ダイアフラム形状変更 2008年12月(Serial No:500713~)NDP-20・25シリーズ部品変更

<ダイアフラム形状の違い>

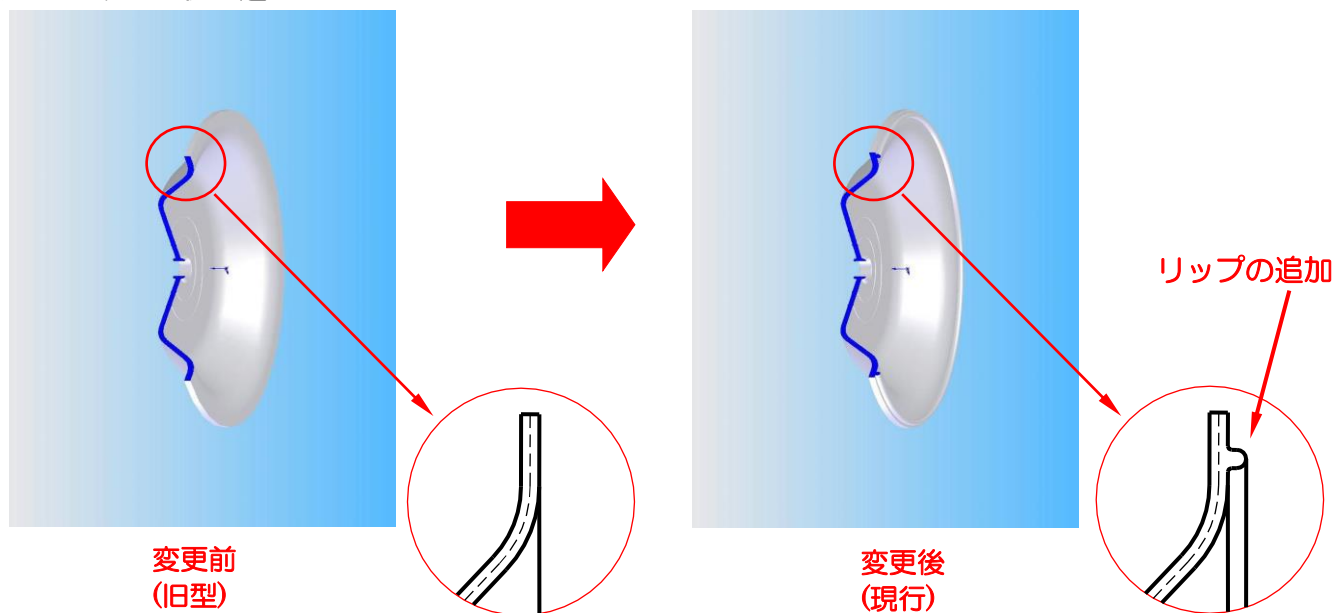
ダイアフラムにリップを追加したことでダイアフラム引抜けに対する強度が増加しました。

<エアチャンバーの形状の違い>

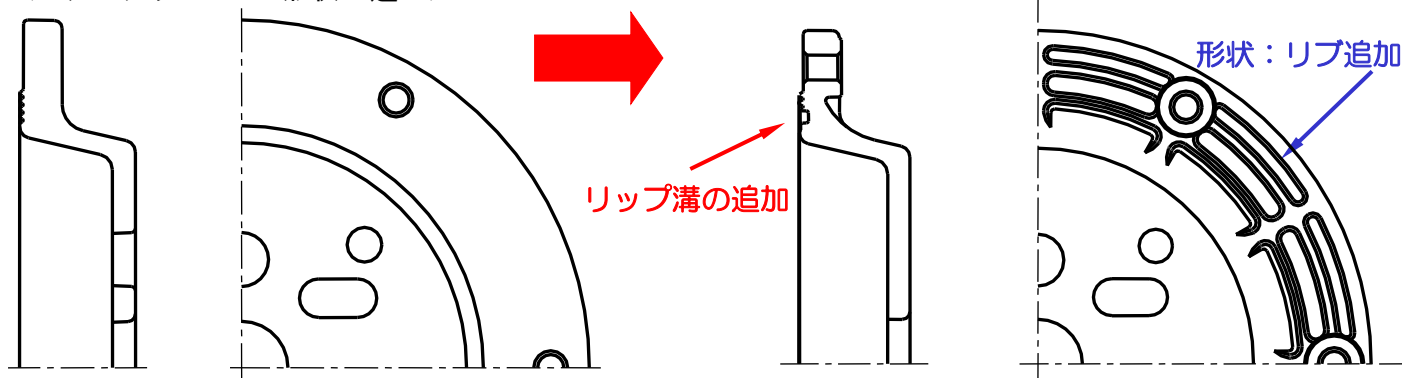
旧型ダイアフラムを現行ボディに使用する場合はリップ溝にはめるOリングが必要となります。

追加用Oリング

NDP-20用: 640151 G130(NBR)片側1個(ポンプ1台につき2個)

NDP-25用: 640154 G145(NBR)片側1個(ポンプ1台につき2個)
